A LA COMISIÓN NACIONAL DE LOS MERCADOS Y LA COMPETENCIA

Referencia: TRÁMITE DE INFORMACIÓN PÚBLICA A LA PROPUESTA DE CIRCULAR POR LA QUE SE ESTABLECE LA METODOLOGÍA Y CONDICIONES DEL ACCESO Y DE LA CONEXIÓN A LAS REDES DE TRANSPORTE Y DISTRIBUCIÓN DE LAS INSTALACIONES DE PRODUCCIÓN DE ENERGÍA ELÉCTRICA (CIR/DE/001/19)

D. Juan Virgilio Márquez López, mayor de edad, con D.N.I. nº 00839230Y, en su condición de Director General de **ASOCIACIÓN EMPRESARIAL EÓLICA** (en adelante, “**AEE**”), con N.I.F. G-83488163 y domicilio social a efectos de notificaciones en la C/Sor Ángela de la Cruz, 2 Planta 14 D, 28020 Madrid, constituida en base a la Ley Orgánica 1/2002 de 22 de marzo e inscrita en el Registro Nacional de Asociaciones Grupo 1 Sección 1 Número Nacional 170581, ante esa Comisión comparezco y, como mejor proceda,

Implicaciones de la nueva metodología

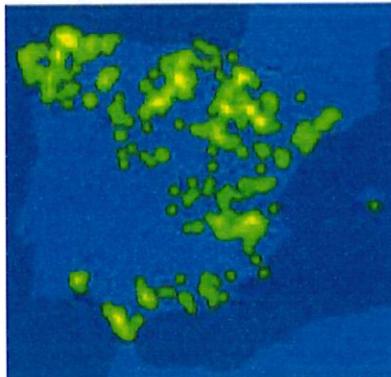
En resumen, la nueva metodología propuesta por los gestores de red es bastante más restrictiva que la actualmente vigente, provocando el efecto contrario al que se desea conseguir: en lugar de abrir nueva capacidad, desaparecerá capacidad actualmente disponible pudiendo incluso saturar nudos que actualmente no lo están.

Esto tiene especial repercusión sobre las solicitudes de acceso todavía no otorgadas (9.438 MW eólicos y 65.550 MW FV, según datos proporcionados por REE en la reunión del 16 de mayo del GT-SCC), que ahora pueden verse denegadas al disminuir la capacidad de los nudos donde se presentaron. Se estima que una gran parte de esos 9.438 MW de solicitudes de acceso eólicas, se han presentado sobre nudos con generación existente.

Como solución de compromiso, con las salvedades indicadas en puntos anteriores, el planteamiento de establecer un límite de SCR (o WSCR) inferior al actual sería válido para la conexión de nuevos MPE eólicos, en nudos en los que no hubiera afectación a MPE existentes. En este caso, por parte del sector se considera aceptable un límite de **SCR = 6** en punto de conexión.
